ORD. N° : 356
ANT. : OFICIO N° R.AN-0000000012/2025,
SOLICITUD DE PRONUNCIAMIENTO IMIV
INTERMEDIO, PROYECTO EDIFICIO
ANGAMOS, ANTOFAGASTA.
MAT. : PRONUNCIAMIENTO IMIV INTERMEDIO,
PROYECTO 02349751-1 EDIFICIO
ANGAMOS, COMUNA Y REGIÓN DE
ANTOFAGASTA.
ADJ. : No hay

En relación al Informe de Mitigación de Impacto Vial (IMIV), versión 2, enero 2024, correspondiente al proyecto 02349751-1 "Edificio Angamos", emplazado en Av. Angamos, entre Av. Cerro Paranal y Calle Local, comuna de Antofagasta; comento a usted que profesionales del Departamento Técnico de la Unidad de Diseños Urbanos de SERVIU Región de Antofagasta, han procedido a la revisión de los antecedentes presentados encontrando las siguientes observaciones y sugerencias:

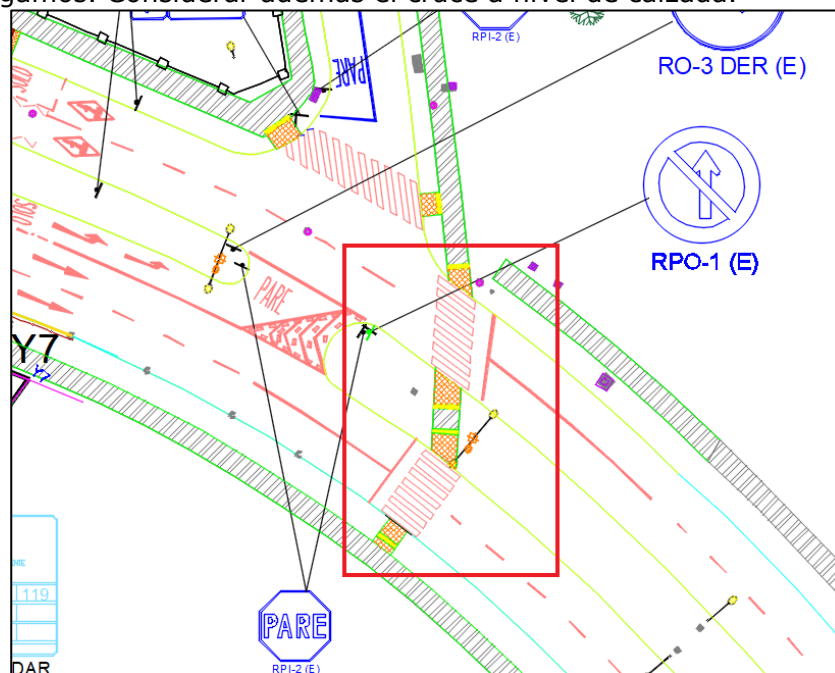
5. Eliminar cruce peatonal proyectado señalado en la siguiente imagen:

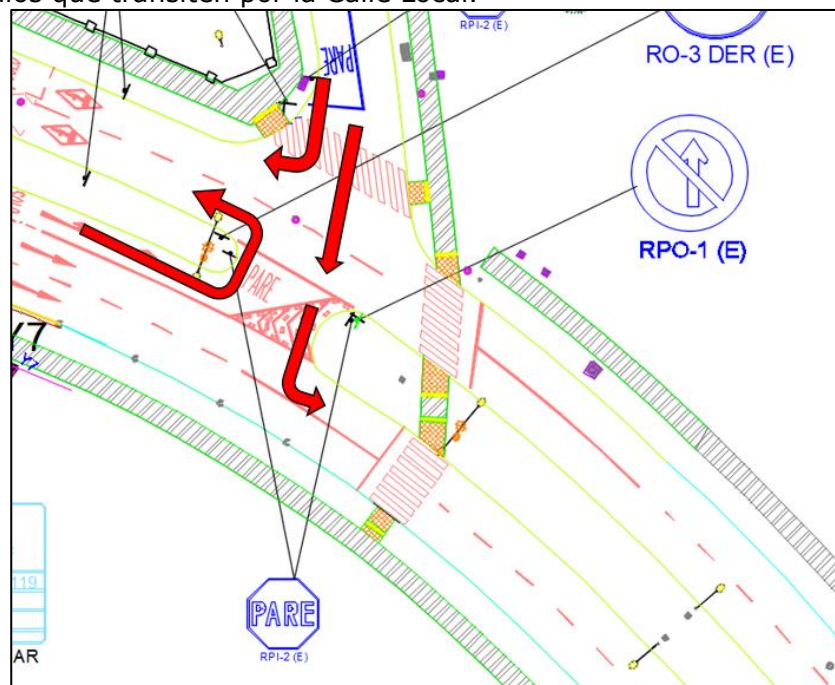
6. Replicar las medidas de señalización que consideraba el cruce que se indicó eliminar (Observación N°5) incorporándolas al cruce peatonal proyectado en el encuentro de Calle Local con Angamos. Considerar además el cruce a nivel de calzada.

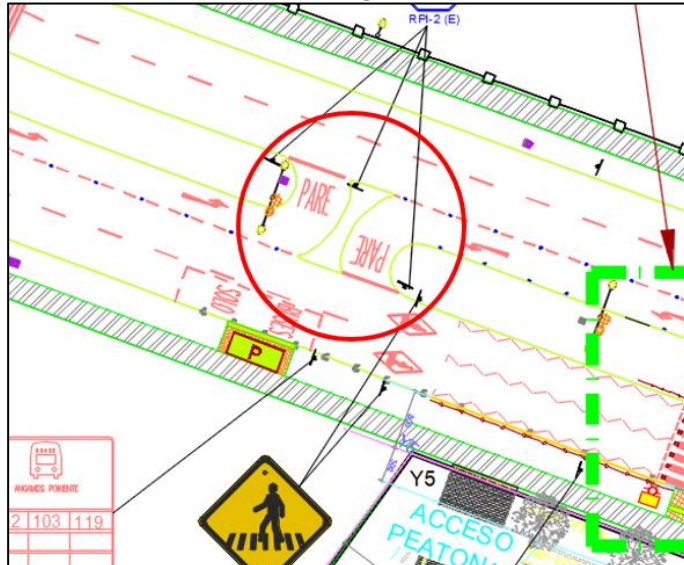
7. Modificar retorno existente de Avenida Angamos tal que permita el retorno al norte de los vehículos que salgan del edificio Angamos y que además permita el viraje a la izquierda de los vehículos que transiten por la Calle Local.
